「臺北市山坡地開發建築都市設計準則」

修正總說明

圖 1-1 修法前建築量體配置示意圖

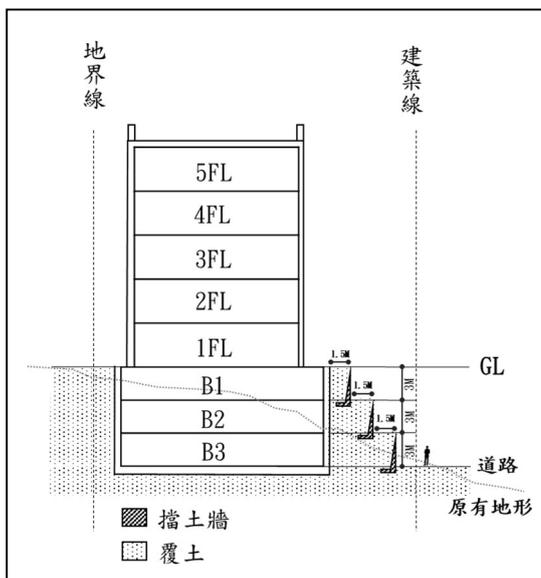
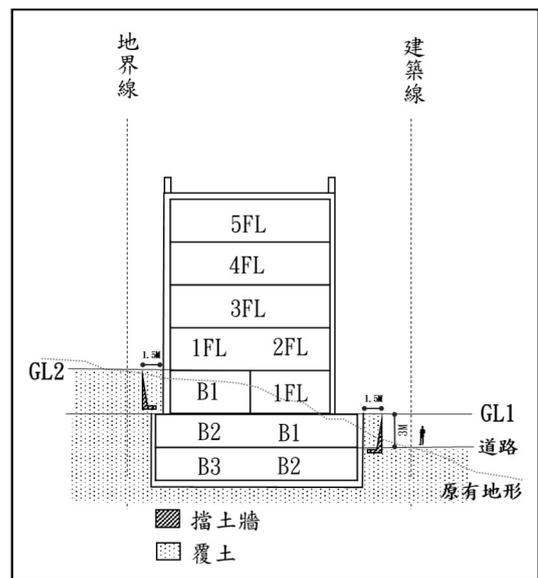
(四)修正條文第四條：由現行條文第三條移列，刪除現行條文第三條第二項，並新增第二項及第三項，明定建築物及設施之配置應考量之事項，並明定建築物地面層整地高程設定及建築物外牆與擋土牆間之填土淨寬。本條修正前後建築量體配置示意圖如下：
